Stöðvarhvarf 5-7 og 9-11

Fyrirspurn

Umsögn skipulagsfulltrúa

Innsend hönnunargögn

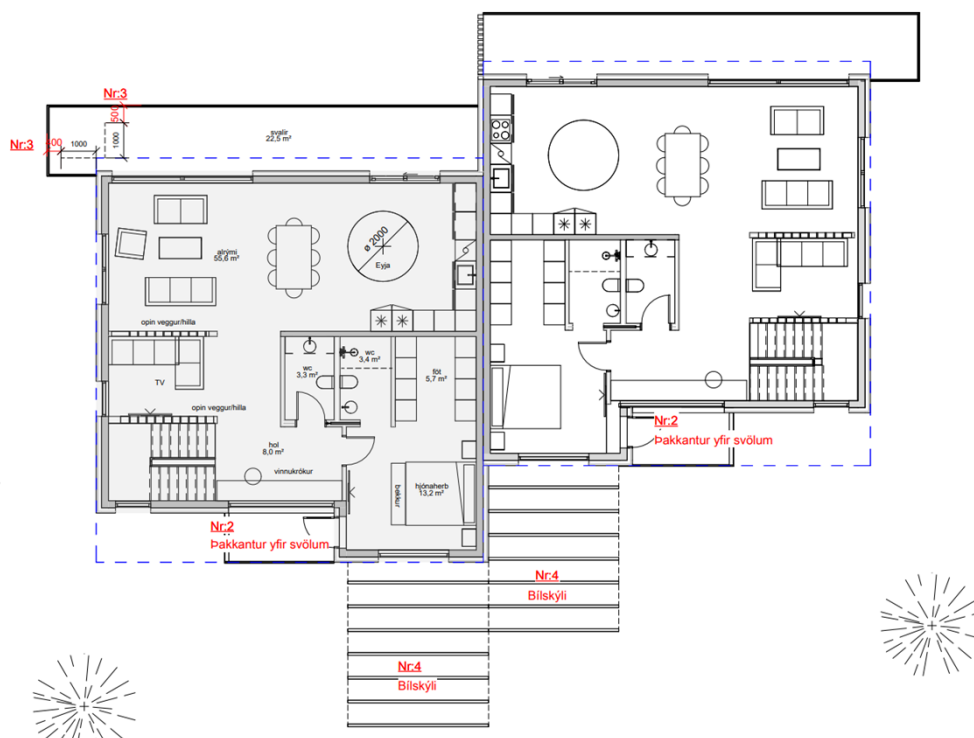
Auka byggingarmagn íbúða í 225 m² (í stað 202 m²) með tilheyrandi áhrifum á nýtingarhlutfall (NH). Vísað er til þess að lóðir 7, 9 og 11 séu stærri samkvæmt mæliblöðum en fram kemur í greinargerð deiliskipulags.

Heimild fyrir þakkanti yfir svölum við hjónaherbergi. Samkvæmt deiliskipulagi mega þakkantar standa allt að 20 cm út fyrir húsveggi, en í fyrirspurninni er gert ráð fyrir að þakkantur nái um 150 cm yfir umræddar svalir. Jafnframt er stefnt að því að hafa annars staðar sem minnstan (eða engan) þakkant á húsunum.

Heimild fyrir svölum með meiri útkrögun en nú er heimiluð. Samkvæmt deiliskipulagsskilmálum mega svalir ganga allt að 1,0 m út fyrir byggingarreit, en óskað er eftir 40–50 cm viðbótar útkrögun. Tekið er fram að byggingarreitir séu í sömu stærð og á mæliblöðum og að ekki sé óskað eftir stækkun byggingarreits þrátt fyrir að 3 af 4 lóðum séu töluvert stærri en fram kemur í greinargerð deiliskipulags.

Heimild fyrir léttu, yfirbyggðu bílastæði (bílskýli) á lóð. Mannvirkið er lýst sem léttbyggðu og opnu á öllum hliðum, hannað í takti við efnisval húsanna (sjá frumhönnun á ásýndarmynd).

Misræmi hefur komið fram milli uppgefinnar lóðarstærðar í greinargerð deiliskipulags og útgefinna mæliblaða. Í ljósi þess verður mæliblað uppfært þannig að það samræmist gildandi deiliskipulagi. Ekki er litið jákvætt á að auka byggingarmagn eða hámarksfermetrafjölda íbúða umfram það sem kveðið er á um í deiliskipulagsskilmálum.

Þakkantar sem ná yfir svalir eða yfirbyggðar svalir teljast til byggingarmagns (B-rýmis) samkvæmt skilgreiningum byggingarreglugerðar. Að því gefnu að slík útfærsla rúmist innan leyfilegs byggingarmagns samkvæmt gildandi deiliskipulagi, eru ekki gerðar athugasemdir við yfirbyggðar svalir.

Samkvæmt deiliskipulagsskilmálum er heimilt að hafa svalir allt að 1,0 m út fyrir byggingarreit. Ekki er fallist á frekari útkrögun svala umfram það, þar sem slík undanþága væri fordæmisgefandi og í ósamræmi við gildandi skipulag.

Við mat á ósk um létt yfirbyggt bílastæði á lóð ber að líta til ákvæða byggingarreglugerðar, skilgreininga á byggingarmagni og skilmála deiliskipulags. Sé bílskýli talið falla undir B-rými samkvæmt byggingarreglugerð er ekki litið jákvætt á að slíkt mannvirki verði reist utan byggingarreits.
